**Parco eolico**

**"Passo di Frassineto"**

**Chiarimenti e approfondimenti  
VAS e VinCA (II)**

Elaborato: PSS-5.34A\_Chiarimenti e approfondimenti VAS e VinCA (II)

Figura 1: Distanze tra gli aerogeneratori

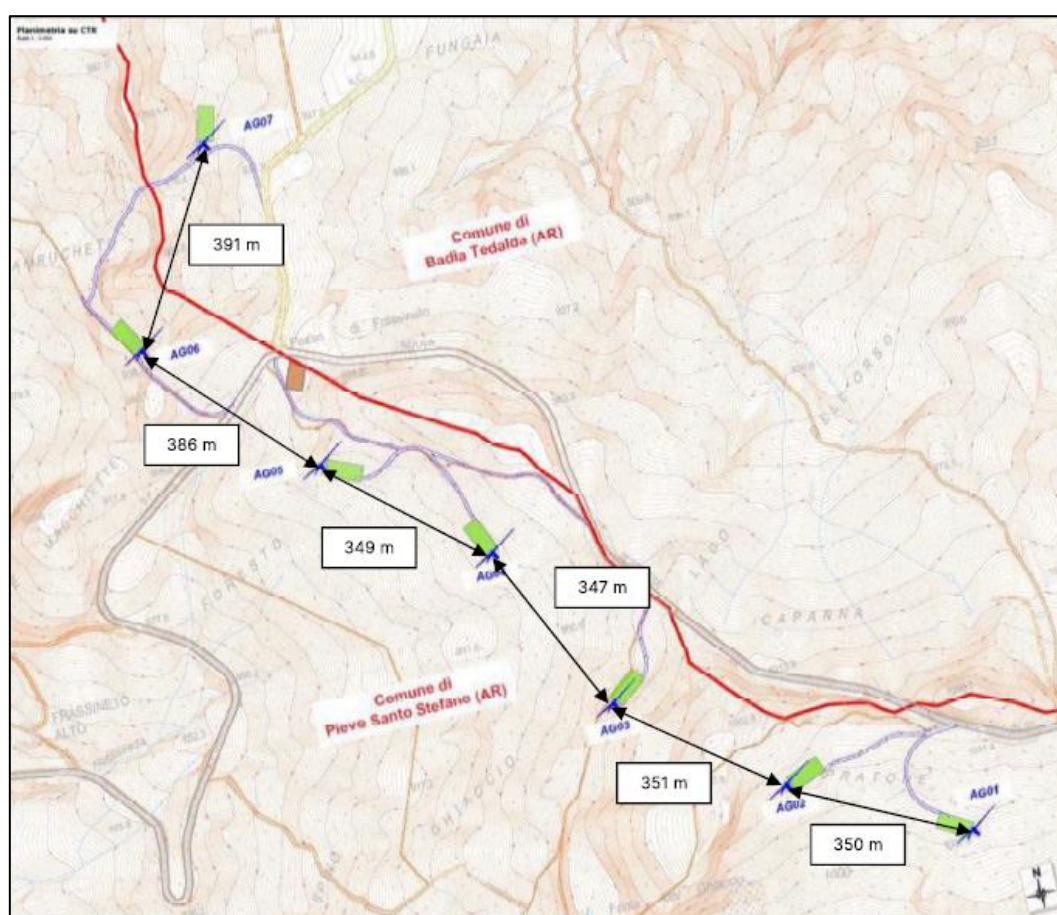
*non risulta approfondita un'analisi degli effetti cumulativi per la componente avifauna;*

Uno degli impatti cumulativi significativi è il cosiddetto “effetto barriera”; di fondamentale importanza è valutare la disposizione delle macchine per verificare che le turbine siano a distanze sufficienti tra loro affinché sussista l'esistenza di un corridoio di passaggio, in particolar modo per le specie migratrici.

Come si vede dalla *Tabella 2*, tra le turbine del parco in esame ci sono sempre distanze maggiori di 300 metri (vedasi **paragrafo 6.5 “Misure atte a evitare, mitigare o compensare gli impatti negativi”** delle *“Linee guida per la valutazione di impatto ambientale degli impianti eolici”* della Regione Toscana, che indicano tale distanza come misura per diminuire/abbattere l'effetto barriera, grazie al mantenimento, tra gli aerogeneratori, di corridoi di passaggio per l'avifauna).
